From: 5.1, 2, e 5.1, 2, e amsterdam.nl>  
Subject: RE: Ontwerp en planning aanleg Sixhavenpark  
To: 5.1, 2, e e 5.1, 2, e 5.1, 2, e nl>  
Cc: 5.1, 2, e 5.1, 2, e amsterdam.nl>  
Date: February 16, 2024 at 1:34:07 PM CET

Onderwerp: Re: Ontwerp en planning aanleg Sixhavenpark

<20240214 Ontwerp ingrepen Sixhavenpark.pdf>

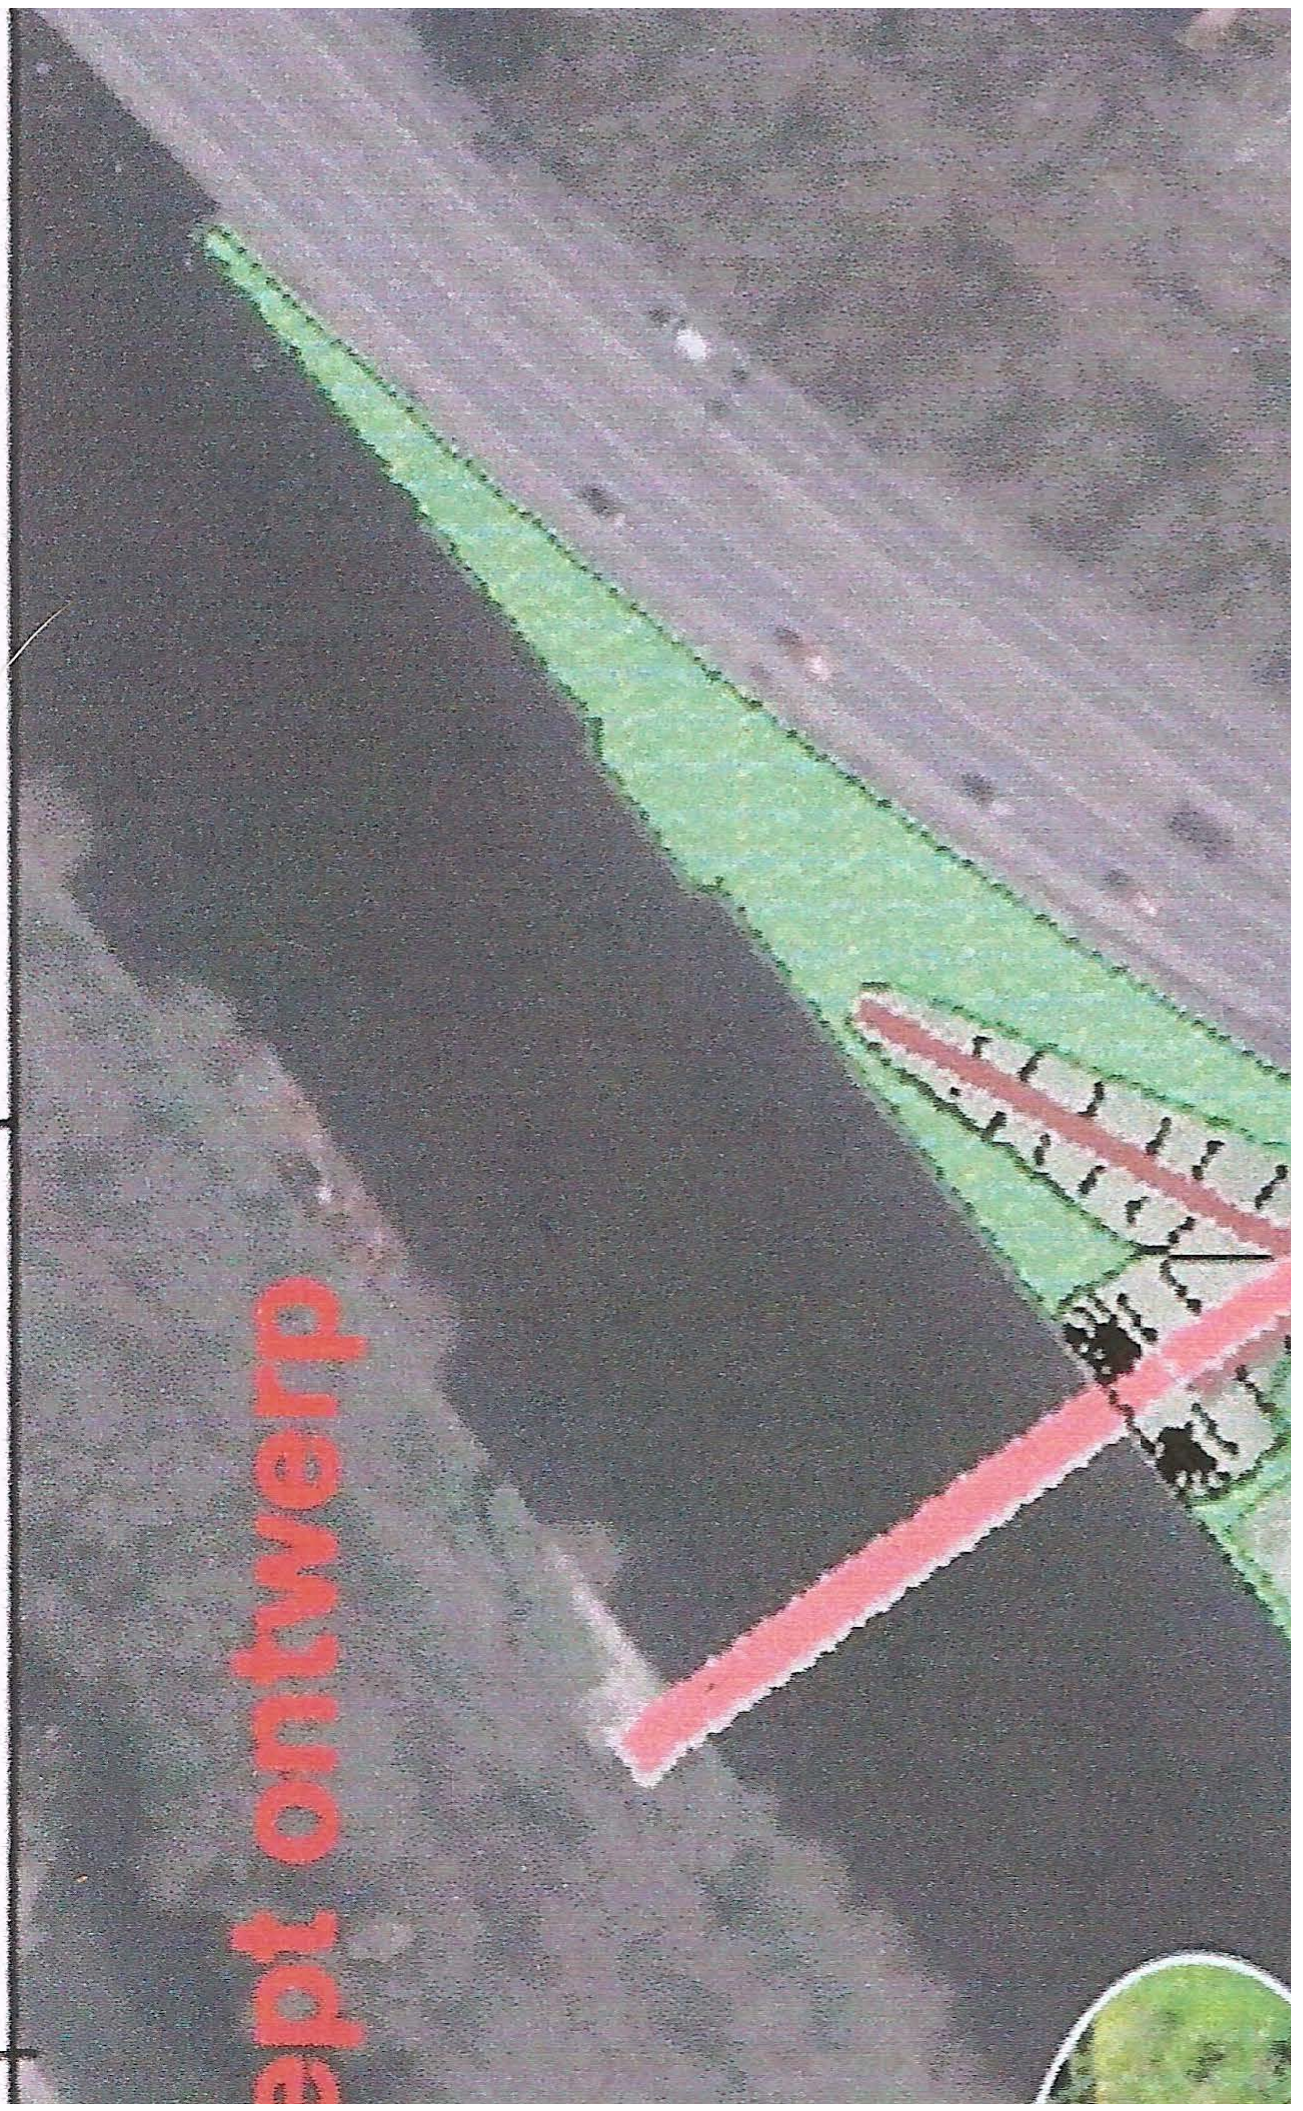
Ik heb de tekening zojuist bekeken maar de drie volwassen beuken staan nog steeds niet op de tekening. De afspraak is dat deze tussen Meeuwenlaan en het nieuwe fietspad zouden worden ingetekend. Nu staan er zes volwassen klimbomen in het talud ingetekend. De afspraak is dat daar drie volwassen klimbomen komen.

Bijgaand nogmaals het plan met locatie.

Kan dit op zeer korte termijn worden aangepast ?

Hallo,  
Bedankt voor je email. De zes klimbomen klopt inderdaad niet, maar dat moeten 3 bomen zijn. Dit heb ik reeds aangepast.  
De locaties van de bomen hoe jij ze hebt ingetekend kan helaas niet. In de bijlage zie je de tekening met kabels en leidingen. Zoals te zien is ligt het veld vol met kabels en leidingen en is er weinig ruimte om bomen te plaatsen. Bomen moeten namelijk 2 meter van de kabels vandaan staan inclusief grondverbetering van 25m3. Ik ben ook groot voorstander om zoveel mogelijk bomen te planten. Dit heb ik gedaan op de locaties waar nog net voldoende ruimte is. Dit zijn dus de 6 bomen geworden wat een grotere plantmaat gaat zijn. We zijn nog in afwachting van de grondwateronderzoek of beuken een goede en levensvatbare keuze is. Als het onderzoek positief is gaan we beuken aanplanten in samenspraak met de boomdeskundige van de gemeente. Ik wil dit zelf ook graag, aangezien beuken groot worden en dat past op dit veld goed.

Ik hoop dat het zo wat duidelijker is waarom de bomen niet op de door jou aangegeven plek kunnen staan. Als de grondwateronderzoek positief is, dan gaan we van de 6 volwassen bomen kiezen voor minimaal 3 beuken.  
Met vriendelijke groet,
